CONFERENZA UNIFICATA

**Parere sullo schema di decreto del Ministro dell'ambiente e della tutela del territorio e del mare di ripermimetrazione della riserva naturale statale del Litorale romano, predisposto ai sensi della legge 6 dicembre 1991, n. 394.**

Repertorio n. *77/CU* del **24 LUG. 2013**

**ELENCO CORREZIONI DA APPORTARE ALLA CARTOGRAFIA TRASMESSA DAL  
MATTM IL 22/07/2013 (NOSTRO PROT. 55188 DEL 23/07/2013)**

**TAVOLA 5**

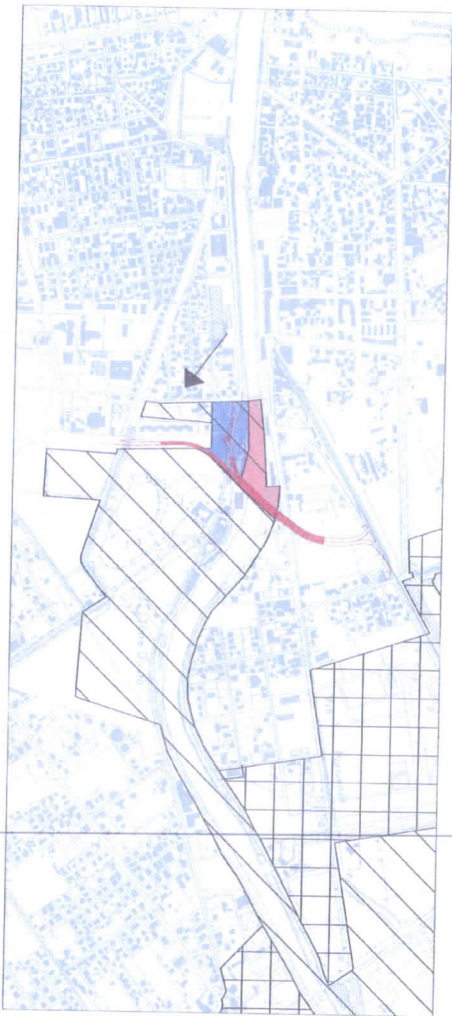
Relativamente all'area interessata dal sottopasso si rileva che:

- l'area declassificata come rappresentata nella cartografia redatta dal MATTM è più estesa rispetto a quanto da noi richiesto in sede di conferenza e successivamente trasmesso ufficialmente con prot. 54351 del 18/07/2013. **Ricondurre il perimetro della declassificazione a quello della nostra richiesta, ovvero mantenere in zona 1 l'area di sedime della Chiesa del Crocifisso.**
- L'area da deperimetrare è stata correttamente riportata
